**Lista di controllo per la valutazione preliminare  
(art. 6, comma 9, D.Lgs. 152/2006)**

**LAVORI DI COMPLETAMENTO DEL MOLO DI SOTTOFLUTTO DEL PORTO DI TERMINI IMERESE (CIG 5879549552 – CUP I64B14000160005)**

**Progetto Esecutivo Generale in variante al Progetto Definitivo Generale approvato dal CTAR con parere n°106 del 04/06/2014**

Figura 3 - Progetto Esecutivo: sezione tipo Opera di Chiusura

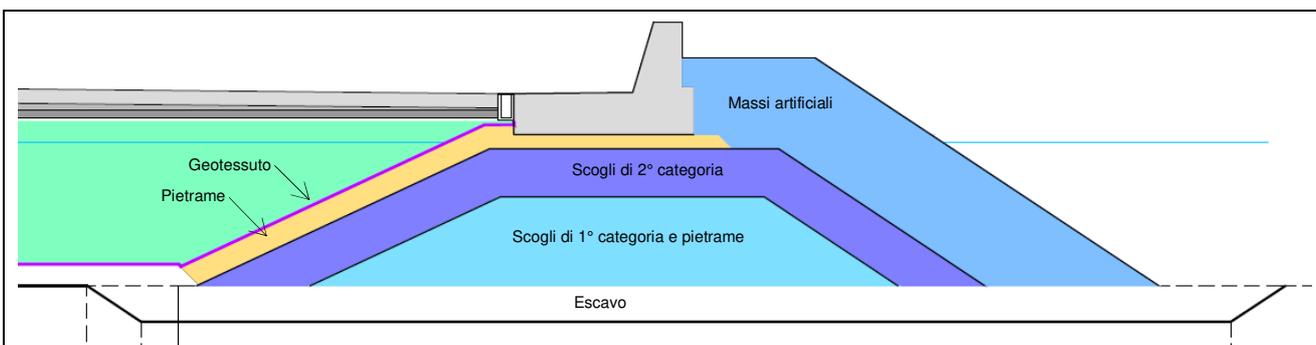
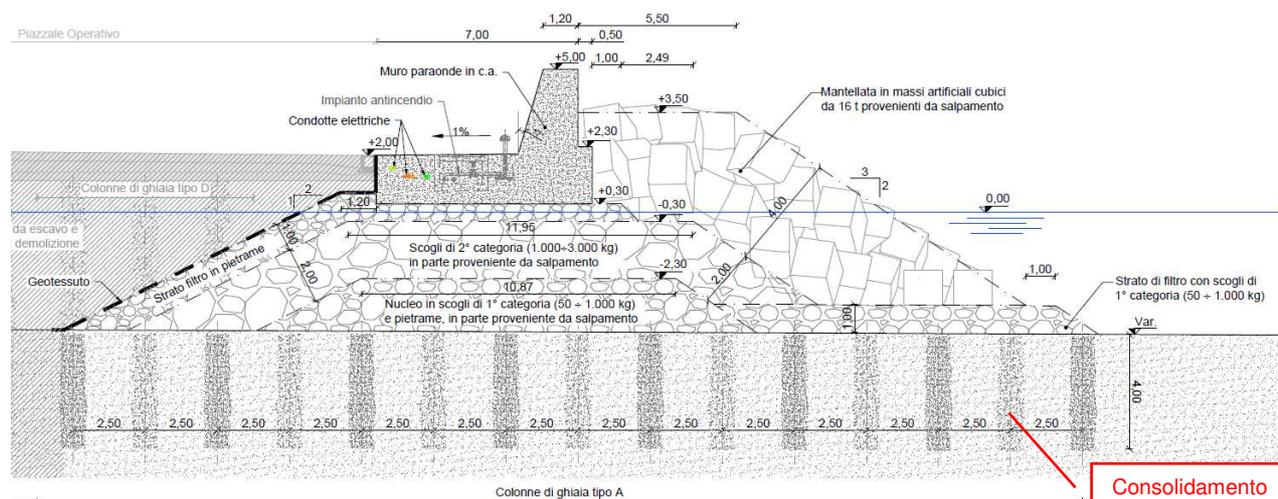
Il consolidamento dei terreni mediante vibrosostituzione, proposto in alternativa all'intervento di dragaggio previsto dal Progetto Definitivo Generale, consiste nella realizzazione di colonne di ghiaia vibrocompattata di diametro 800 mm, con maglia 2,50x2,50 m a quinconce, dei primi 4,00 m di terreno, sotto il fondale preesistente interessato dalla realizzazione dell'Opera di Chiusura, vedi *Figura 3*. Lo stesso tipo di intervento è previsto anche per il materiale della colmata del Piazzale Commerciale estendendosi anche ai primi 4,00 m sotto il fondale preesistente, vedi *Figura 5*.

Figura 5 - Progetto Esecutivo: Sezione tipo a2-a2 da prog. 134,80 a prog. 254,80 m

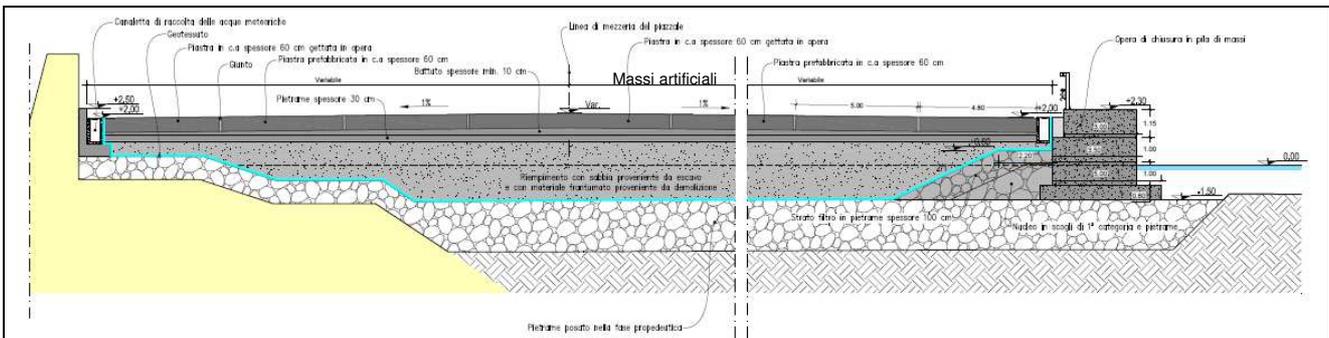
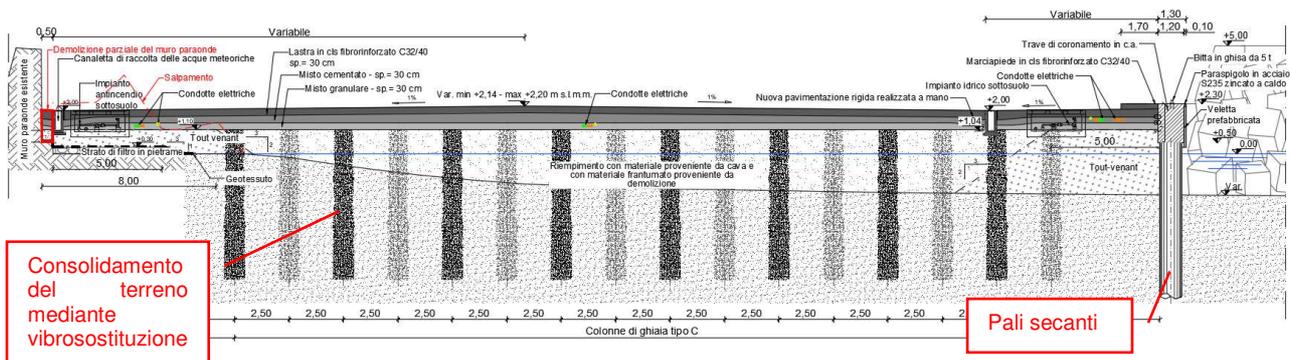
Il **Piazzale Commerciale** sarà delimitato a sud, da prog. 0,00 m a prog. 259,90 m, da una paratia di pali costituita da n°222 pali in c.a. di Ø1000, con interasse di 1,20 m, intervallati da n°221 pali plastici Ø800, al posto dell'opera in cls gettata in opera o prefabbricata e trasportata in situ prevista dal Progetto Definitivo. In particolare, si distinguono n°3 tipologie di pali, R1, R2 e R3 in base alla profondità che questi devono raggiungere:

- **Paratie di pali tipo R1**, da prog. 0,00 m a prog. 106,17 m, costituita da pali in c.a. di lunghezza 6,00 m (-5,50 m s.l.m.m.) intervallati da pali plastici di lunghezza 4,00 m (-3,50 m s.l.m.m.);
- **Paratie di pali tipo R2**, da prog. 106,17 m a prog. 200,65 m, costituita da pali in c.a. di lunghezza 8,50 m (-8,00 m s.l.m.m.) intervallati da pali plastici di lunghezza 5,00 m (-4,50 m s.l.m.m.);
- **Paratie di pali tipo R3**, da prog. 200,65 m a prog. 259,90 m, costituita da pali in c.a. di lunghezza 10,70 m (-10,20 m s.l.m.m.) intervallati da pali plastici di lunghezza 5,70 m (-5,20 m s.l.m.m.).

I pali verranno collegati in testa da una trave di coronamento in c.a. di larghezza 1,20 m e di altezza variabile, da 0,80 m fino ad un'altezza massima di 1,80 m, in funzione della quota del piano banchina, da +1,30 m a +2,30 m. Tale soluzione, al posto del muro di sponda a fondazione superficiale prevista dal Progetto Definitivo, permette di trasferire i carichi in profondità, evitando cedimenti legati a fenomeni di erosione al piede che si potrebbero innescare a causa dei moti ondosi e dall'azione di trascinamento della portata della foce del Torrente Barratina alla radice del costruendo piazzale commerciale.

Figura 6 - Progetto Definitivo: Stralcio planimetria di progetto

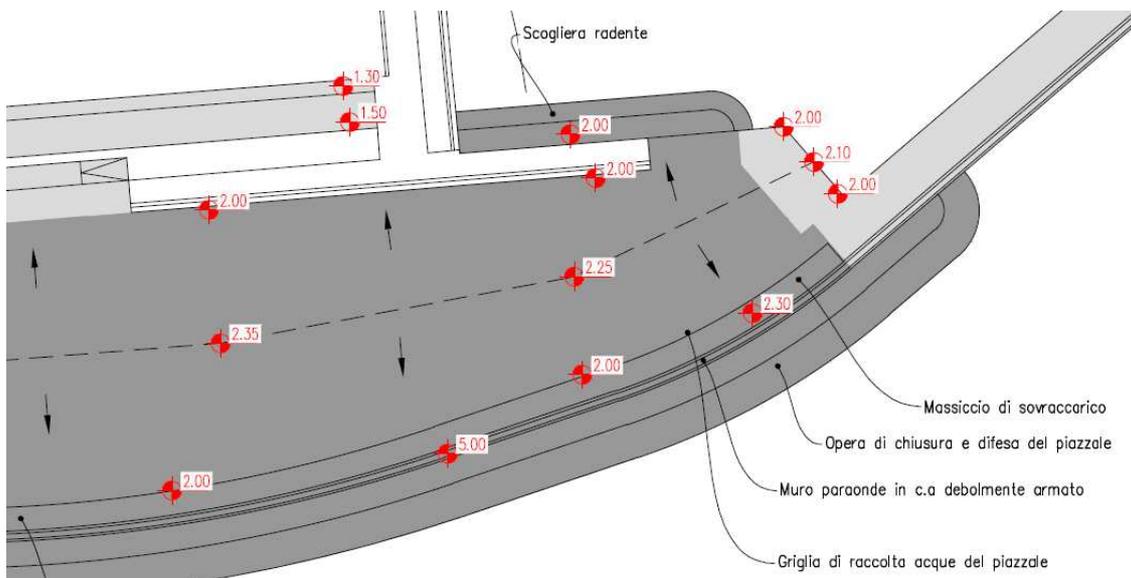
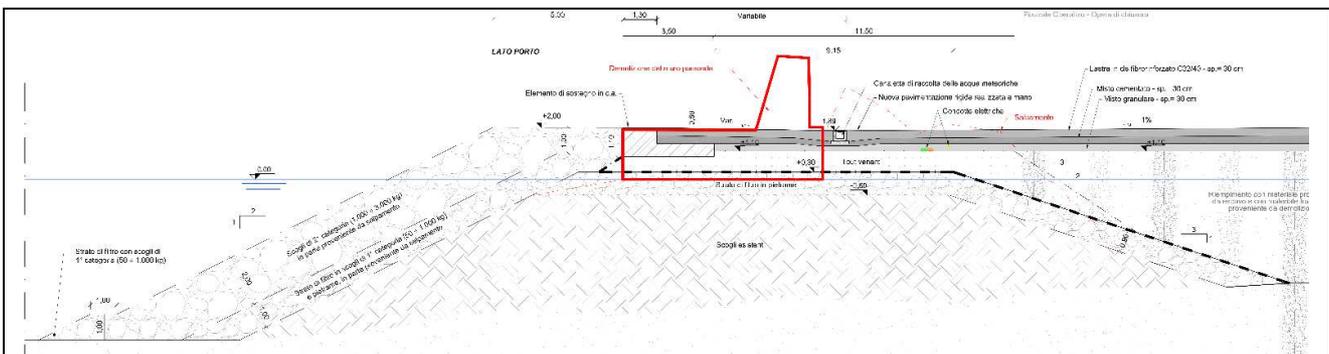
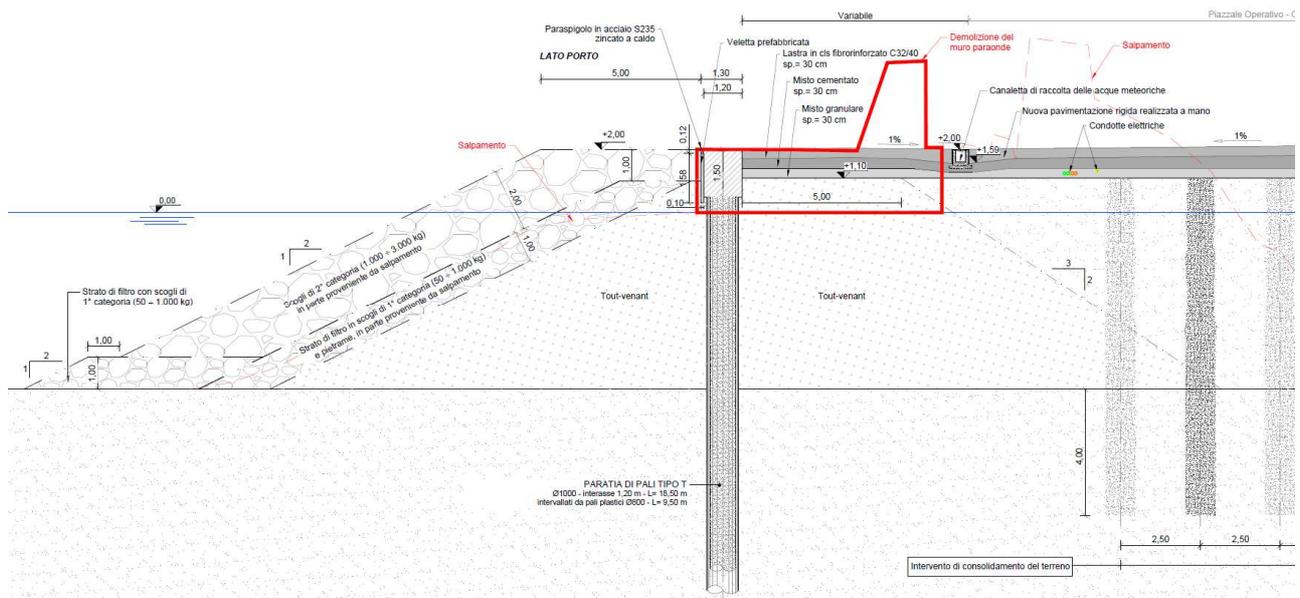
Tale opera, non prevista dal Progetto Definitivo, risulta necessaria per il contenimento della gettata del piazzale in corrispondenza della chiusura a riccio della scogliera nonché per il raccordo con il cassone n°1, e comporta un incremento di superficie utile pari a circa 116 m<sup>2</sup>.

Figura 11 – Progetto Esecutivo: Planimetria al finito

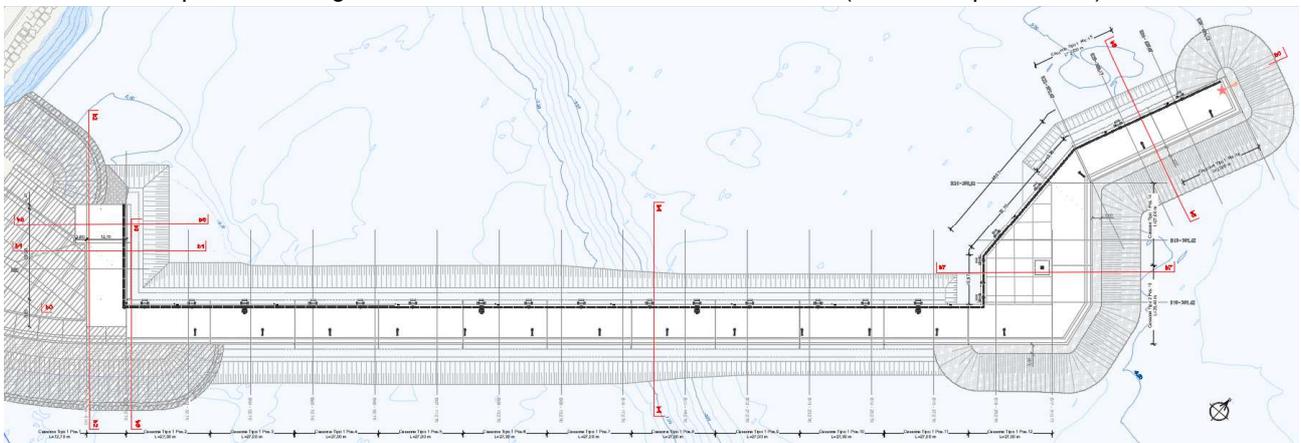
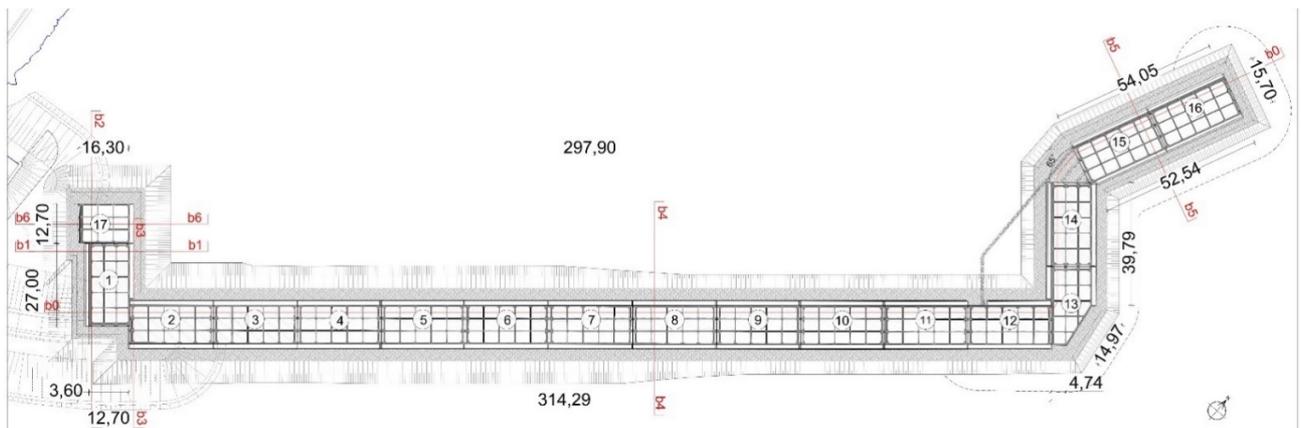
Prima della realizzazione dello scanno di imbasamento verrà eseguito un intervento di consolidamento del tipo Vibrosostituzione senza asportazione di terreno (colonne di ghiaia). L'intervento consiste nella realizzazione di colonne di ghiaia vibrocompattata di diametro 800 mm, con maglia 2,50x2,50 m a quinconce, con lunghezza colonne di 8,00 m a partire dalla quota di posa dello scanno di imbasamento (-12,50 m sul l.m.m.).

Il Progetto Esecutivo prevede la realizzazione di n°17 cassoni cellulari, imbasati a quota -11,50 m sul l.m.m., di cui n°15 cassoni a pianta rettangolare di dimensioni 12,70x27,00x12,30 m (cassone tipo 1, da n°1 a n°12 e da n°14 a n°16), n°1 cassone a pianta trapezia di dimensioni 12,70x25,40x12,30 m (cassone tipo 2, n°13) e n°1 cassone a pianta rettangolare di dimensioni 12,70x16,30x12,30 m (cassone tipo 3, n°17).

Figura 15 – Progetto Esecutivo - Cassone n°3: sezione tipo

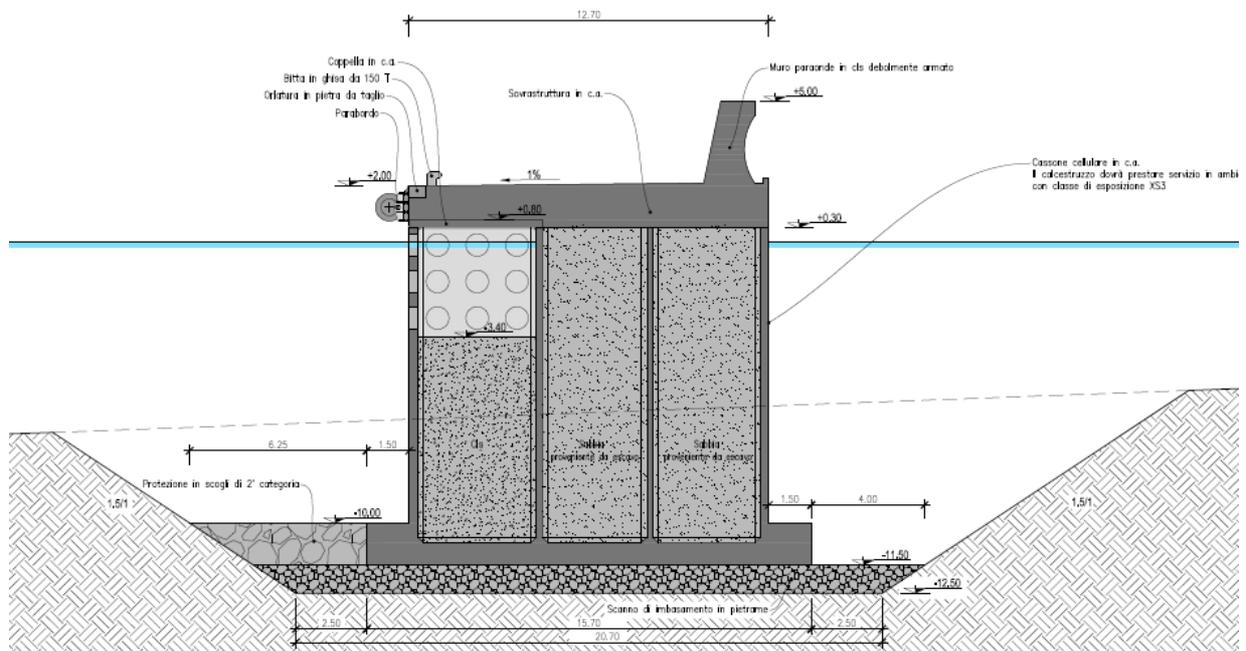
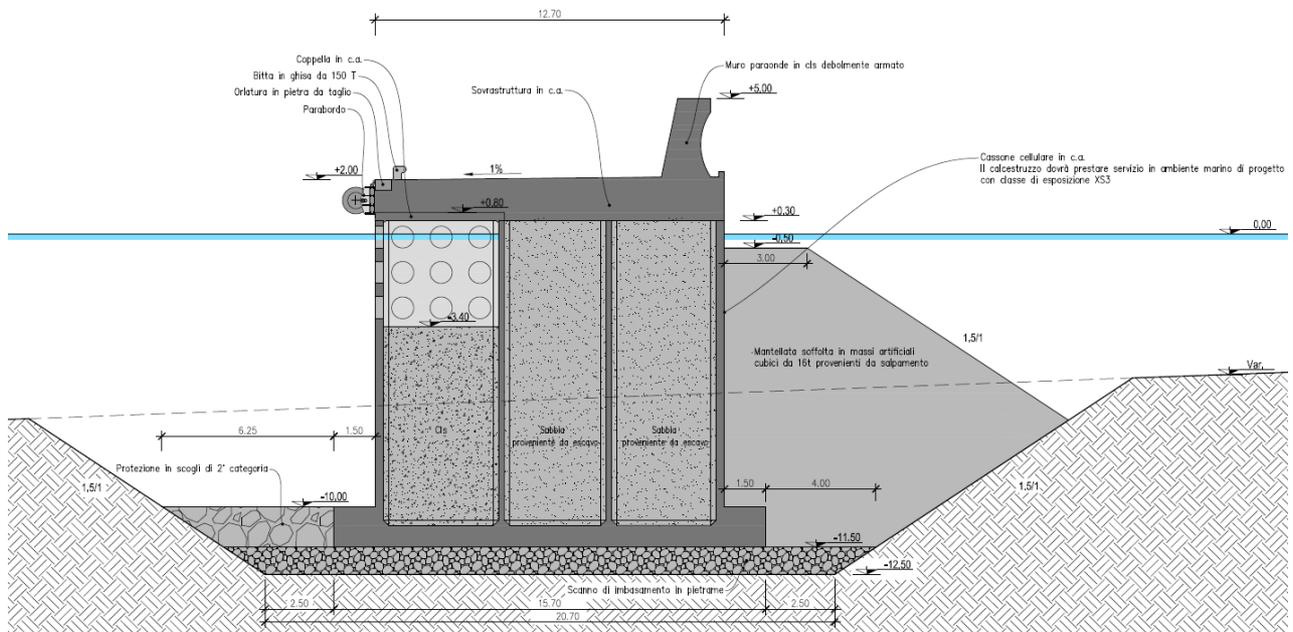
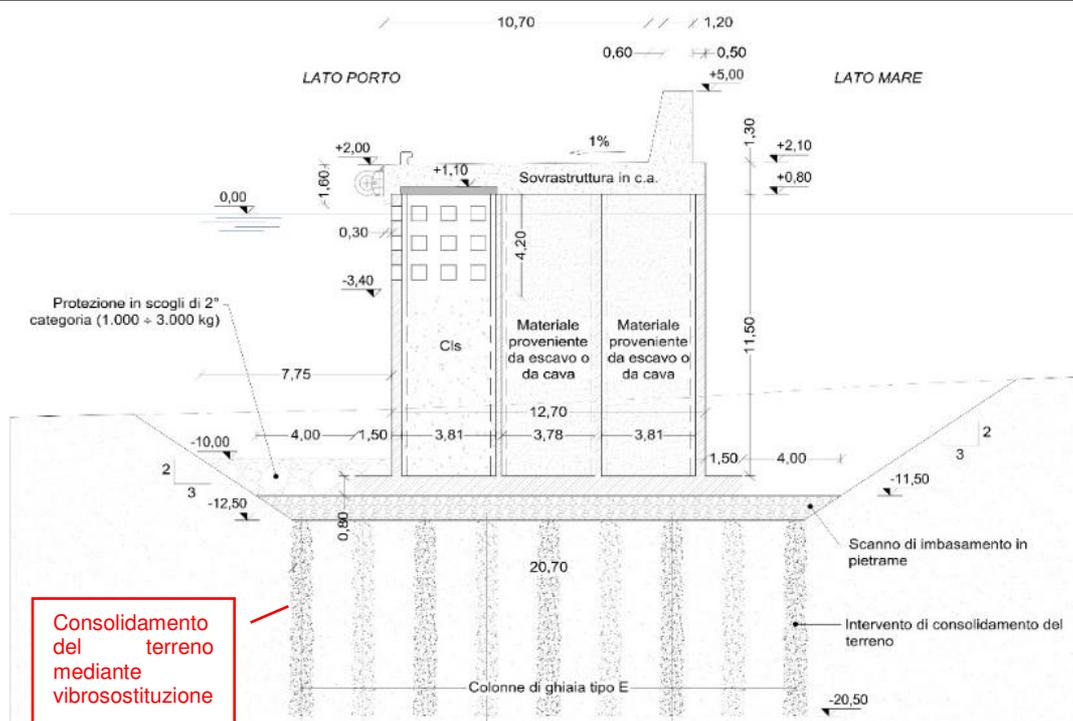
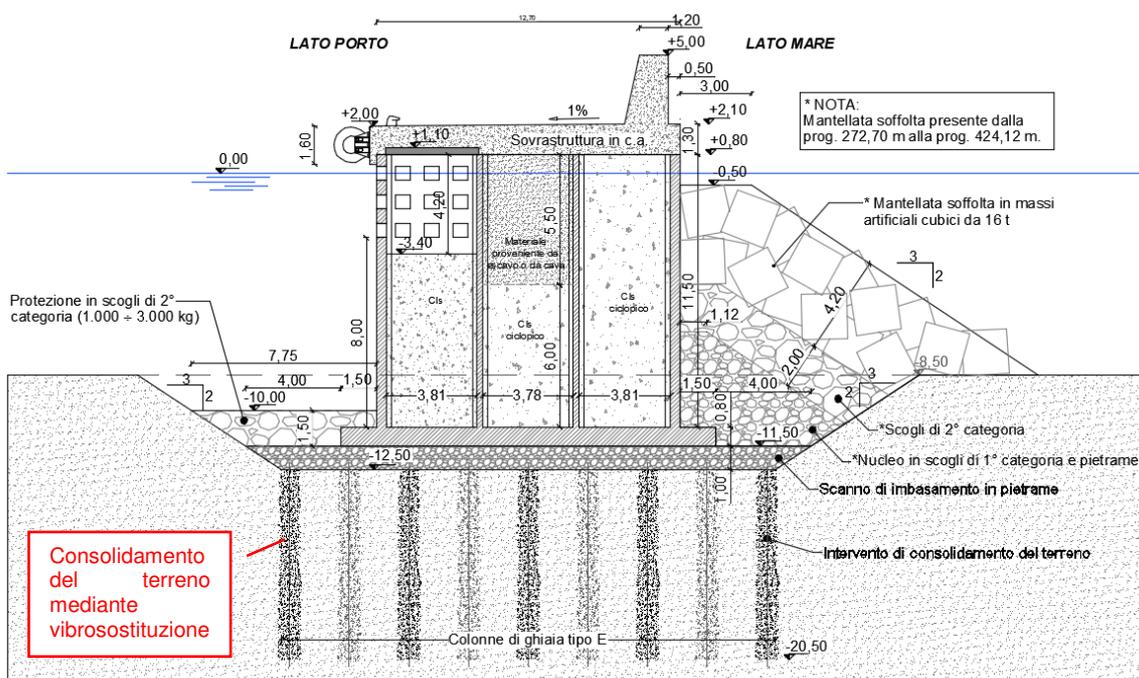
Le celle dei cassoni saranno disposte su tre file longitudinali. Il Progetto Definitivo prevedeva il riempimento, delle due file di celle longitudinali lato mare, con materiale proveniente dal dragaggio e nella fila di celle lato porto, dotate di finestre antiriflettenti, il parziale riempimento con calcestruzzo.

Il Progetto Esecutivo Generale prevede che le celle della fila lato porto (LP) dei cassoni dal n°1 al n°11 e dal n°15 al n°16 e del cassone n°17, saranno dotate di finestre antiriflettenti, parzialmente riempite con calcestruzzo, fino a quota -3,40 m sul l.m.m, mentre nei restanti cassoni nn.12-13-14 saranno interamente riempite con materiale inerte, analogamente a quanto previsto dal Progetto Definitivo.

La fila centrale dei cassoni dal n°1 al n°14 e del cassone n°17 verrà riempita per l'intera altezza con materiale inerte, mentre dal cassone n°15 al n°16 verrà riempita con calcestruzzo fino a -4,70 m

s.l.m.m. e per la restante parte con materiale inerte. La fila lato mare/piazzale dei cassoni nn.17-1-2-3-12-13-14 verrà riempita per l'intera altezza con materiale inerte, mentre nei cassoni dal n°4 al n11 verrà riempita con calcestruzzo ciclopico fino a -4,70 m s.l.m.m. e per la restante parte con materiale inerte, e dal cassone n°15 al n°16 verrà riempita per l'intera altezza con cls ciclopico. L'appesantimento dei cassoni cellulari con calcestruzzo ciclopico risulta necessario in quanto i cassoni previsti dal Progetto Definitivo non soddisfano le verifiche di stabilità per la Combinazione Eccezionale di moto ondoso in Cresta d'Onda (Hs=4,75 m).
